2019 m. rugsėjo 26 d.

1.1. Užsakovas, įvykdęs viešojo pirkimo procedūras, 2017 m. balandžio 24 d. su UAB „HSC Baltic“ (atsakingas partneris, veikiantis konsorciumo sutarties pagrindu su SIA „RE&RE“) (toliau – Rangovas) sudarė rangos darbų sutartį Nr. P17-156 (toliau – rangos sutartis), kuria Rangovas įsipareigojo įvykdyti Lietuvos sveikatos mokslų universiteto Slaugos fakulteto studijų ir mokslo bazės naujos statybos, Eivenių g. 2, Kaune, rangos darbus ir darbo projekto parengimo paslaugas (toliau – darbai).

DĖL ŠVOK DALIES TECHNINIAME PROJEKTE PRIIMTŲ TECHNINIŲ SPRENDIMŲ

Dėl techninio projekto „Lietuvos sveikatos mokslų universiteto slaugos fakulteto naujos statybos, Eivenių g. 2. Kaune. projektas“ dalyje „VII tomas. Šildymas vėdinimas ir oro kondicionavimas“ sprendinių atitikimo teisės aktų reikalavimams. Gautas raštas dėl sprendinių išaiškinimo.

4 aukštas

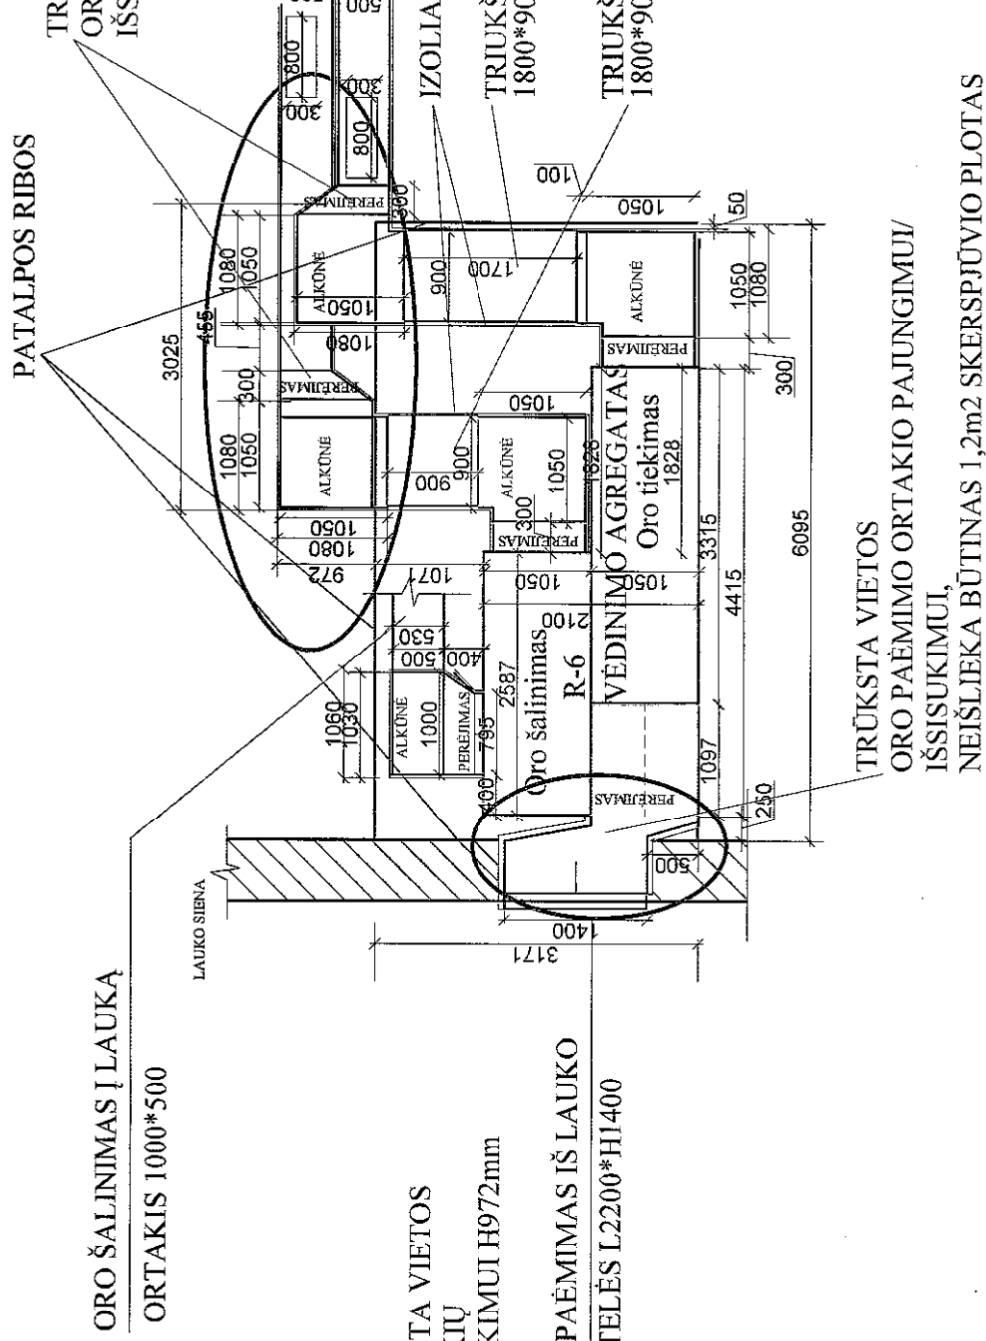
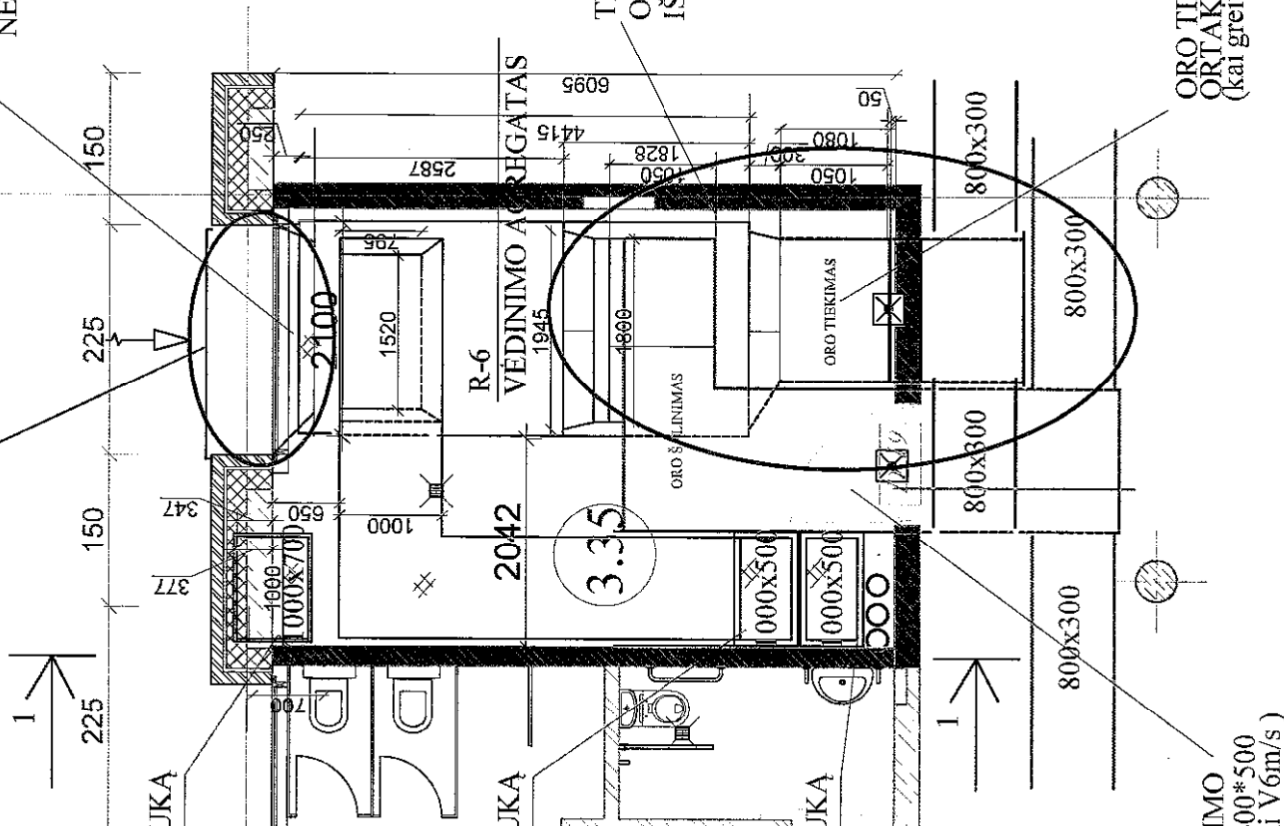
ruožo NR.	oro kiekis m ³ /h	ortakio B (plotis), mm	ortakio H (aukštis), mm	ortakio plotas, m ²	oro greitis $v=L/(3600 \cdot A)$, m/s	
1	5402	800	300	0,24	6,3	
2	5528	800	300	0,24	6,4	
3	6392	800	300	0,24	7,4	
4	6622	800	300	0,24	7,7	
5	7300	800	300	0,24	8,4	
6	7948	800	300	0,24	9,2	
7	5492	800	300	0,24	6,4	
8	13510	1000	300	0,3	12,5	prie vėdinimo įrenginio
9	6508	800	300	0,24	7,5	
10	6544	800	300	0,24	7,6	
11	11750	1000	300	0,3	10,9	prie vėdinimo įrenginio

NEIŠLIEKA BŪTINAS 1,2m² SKERSPJŪVIO PLOTAS
